平成 22 年度第 1 回下水道クイックプロジェクト推進委員会
指摘事項に対する報告

図1 樹脂別、色別の耐候性 (参考資料)

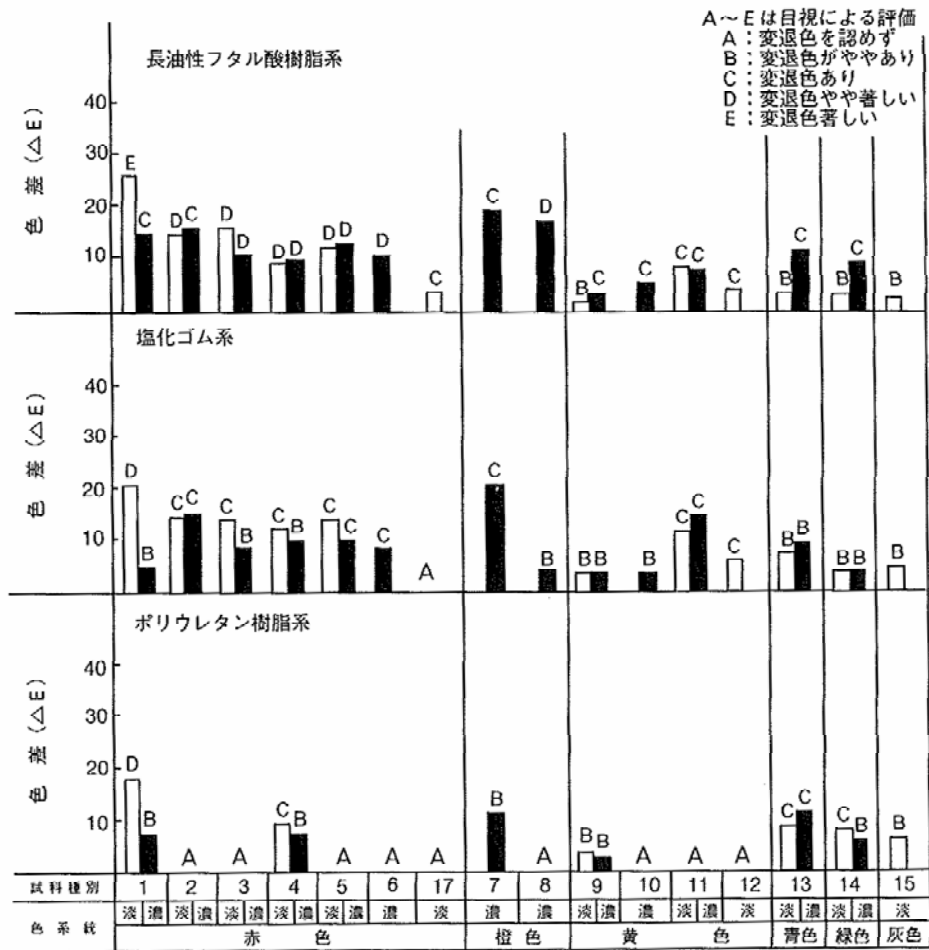
項目	委員会指摘事項	対応
クイック配管	紫外線防止塗装の色は、何色か。景観へ影響はないのか。(高橋委員)	色の種類は顔料の配合によるため、複数の色に対応できる。但し、樹脂や色の種類によっては変退色し易い等の特徴がある(図1)。 (塗料メーカーへのヒアリングによる)
	変色について、表面の状況はどのようになっているのか確認して欲しい。(田中委員) 変色はどこまで進行するのか。メーカー等への確認等、検討して欲しい。(藤田委員)	管材の変色等については、資料 4-3 にて詳細を報告する。
	支承間隔や上部からの接続箇所への支承の設置など、施工における留意点があるように思う。(佐伯委員) 支承構造、高さ調整方法などもう少し検証した方が良い。(小崎委員)	管材の温度伸縮によって、漏水等が確認されたため、伸縮継手等による対応が必要となる(詳細は資料 4-2 にて報告)。 また、支承間隔や支承構造に直接起因した漏水等は確認されていない。なお、支承間隔等の設計は、類似構造の指針を参照している。(表1、表2) また、技術評価書(案)の「採用にあたっての留意点」に「露出し配管した場合、気温の影響で伸縮することから、点検孔や会合部等は固定支承(固定構造)とし、塩化ビニル管では、固定支承間は伸縮影響を考慮した継ぎ手構造(伸縮継手)とする必要がある。」「露出し配管の設計時には、適切な荷重項目を整理し、過度のたわみや破損の防止を図るための支持間隔・強度について検討する必要がある。」と記載した(資料 4-4)。 伸縮継手の詳細や類似構造の指針の考え方を利用ガイドに記載する予定。
実際に VU 管は使用できるのか。VP 管やリブ付等、もう少し強度のあるものを使うのではないか。(吉原委員)	露出し配管の社会実験においては VU 管を使用していない。 管材の選定にあたっての留意点として、技術評価書(案)「採用にあたっての留意点」において、「露出し配管した場合、気候や設置位置(日当たり)、外力による影響等を受けやすいため、これらの影響を十分調査した上で導入を検討する。」と記載した。

長油性フタル酸樹脂塗料、塩化ゴム系塗料、ポリウレタン樹脂塗料の海上ばくろ5年後の色別退色度合いを図に示した。
